千葉県地方港湾審議会千葉港幹事部会

千葉港港湾計画の変更について (輕易な変更)

令和7年12月22日
千葉県 県土整備部 港湾課

【葛南中央地区】 専用埠頭計画 危険物取扱施設計画

変更内容の概要【葛南中央地区】

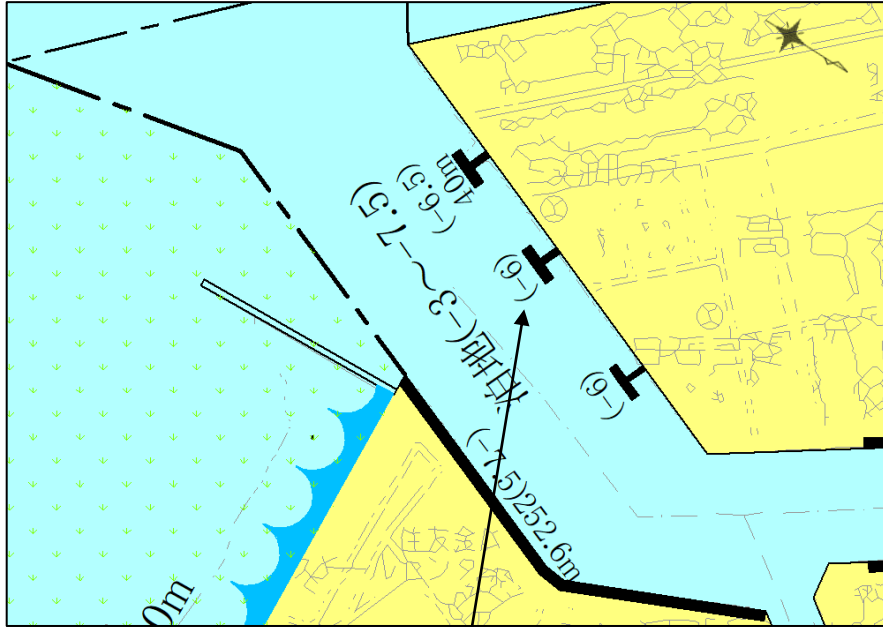
- 対象施設は、LPGを取り扱う水深6mの専用ドルフィンである。
- 立地企業の要請より、既設ドルフィン栈橋の老朽化に伴い、既設ドルフィンを撤去する。
- 液化石油ガス等の引火性高压ガスの取扱いを予定していることから、危険物取扱施設計画を追加する。

■ 専用埠頭計画

既設 [撤去]

水深 6 m ドルフィン 1 バース (専用)

■ 危険物取扱施設計画

[新規計画]

水深 6 m ドルフィン 1 バース (専用)

変更内容の概要【葛南中央地区】

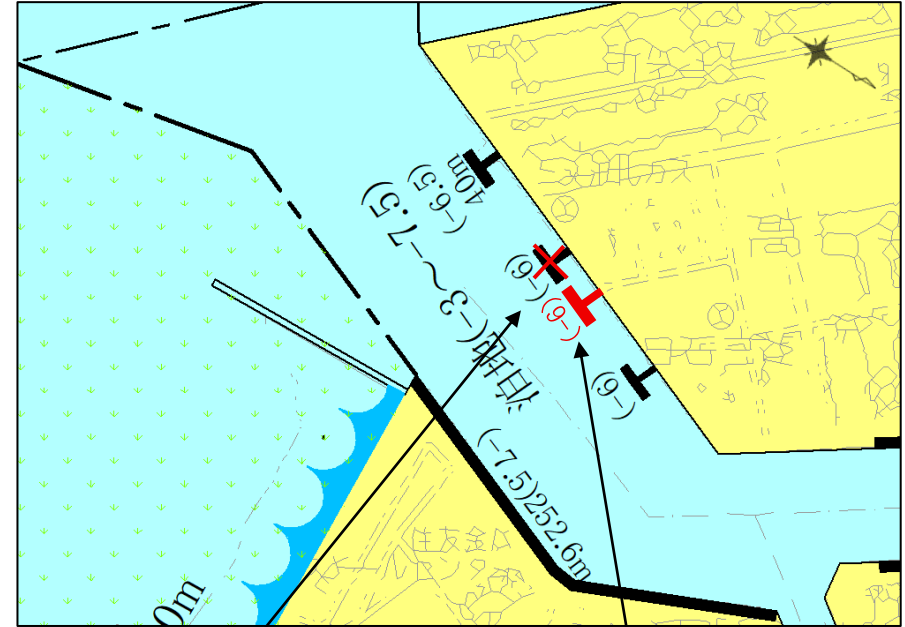
○専用埠頭計画
水深 6m ドルフィン1バース (専用) [既設]

○専用埠頭計画
水深 6m
ドルフィン1バース
(専用) [撤去]

○**危険物取扱施設計画**
水深 6m
ドルフィン1バース
(専用) [新規計画]
